ELEKTRISCHE INSTALLATIES OP LAAGSPANNING EN OP ZEER LAGE SPANNING (Boek 1 - KB 08/09/2019)

Opdrachtgever:	Vastgoedexperts, langvoort 17, 2430 LAAKDAL
Beheerder:	Vastgoedexperts / /
Installateur:	
BTW-nr.:

Tariefmeter(s):	Slimme(digitale)meter	PrivateHS-cabine:	Neen
		DNB:	Fluvius
		Typelokaal:	Openwoning
Typeinstallatie:	Wooneenheid

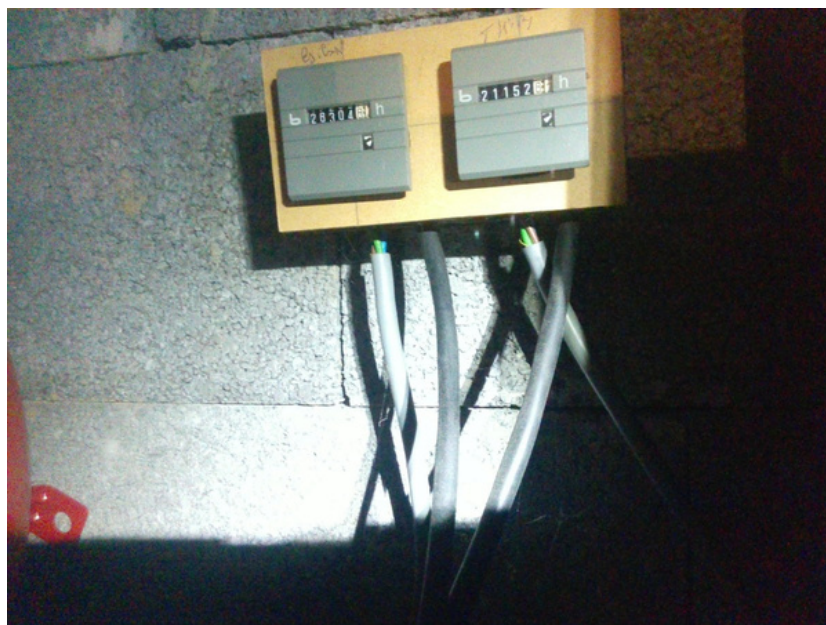
Uitleg: vervolledigen borden
- 4.10A. - De identificatie van de schakel- en verdeelborden door middel van individuele markeringen is niet aanwezig (tenzij iedere mogelijkheid tot vergissen uitgesloten is). (Boek 1, Onderafdeling 3.1.3.3. (a))
- 4.10B. - De aanduiding van de voedingsspanning op elk schakel- en verdeelbord is niet aanwezig. (Boek 1, Onderafdeling 3.1.3.3. (a))
- 4.19. - Het inwendige gedeelte van het schakel- en verdeelbord moet ontstoff worden.

Uitleg: foto in bijlage

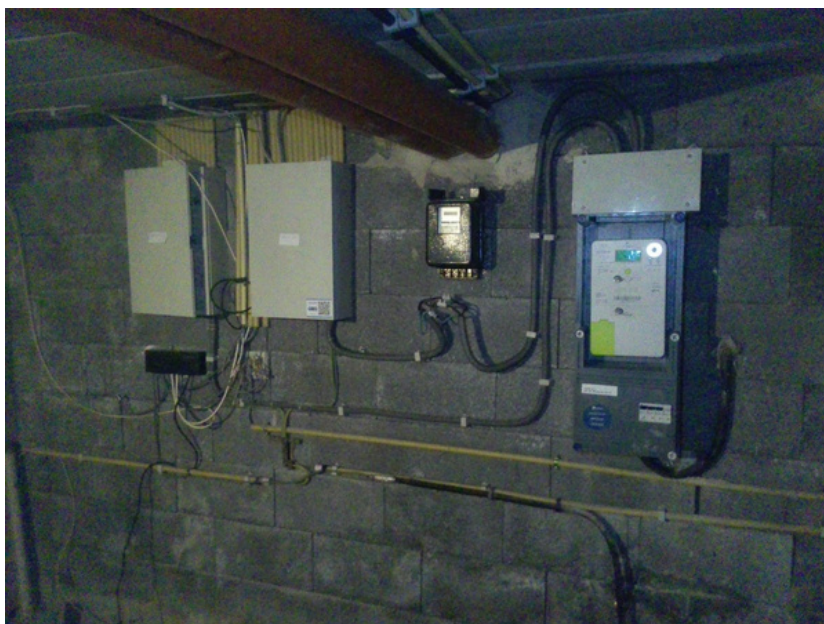
- 5.01. - Ten minste een verzegelbare differentieelstroominrichting met een aanspreekstroom van ten hoogste 300mA moet in het begin van de elektrische installatie aangebracht worden. (Boek 1, Onderafdeling 4.2.4.3. (b))
 - De differentieelstroominrichting is niet geplaatst in het begin van de installatie. (Boek 1, Onderafdeling 4.2.4.3. (b))
 - Verbindings- en aftakdozen geplaatst stroomopwaarts van de algemene differentieelstroominrichting zijn niet toegelaten. (Boek 1, Onderafdeling 4.2.4.3. (b) / Boek 1, Hoofdstuk 1.5.)

Uitleg: foto in bijlage
- 5.08A. - Een differentieelstroominrichting met een grote (30mA) of zeer grote gevoeligheid (10mA), ondergeschikt aan deze geplaatst aan het begin van de installatie, moet voorzien worden voor de vast opgestelde gebruikstoestellen, stuur- en regeltoestellen en contactdozen in stortbadzalen en badkamers. (Boek 1, Onderafdeling 4.2.4.3. (b))
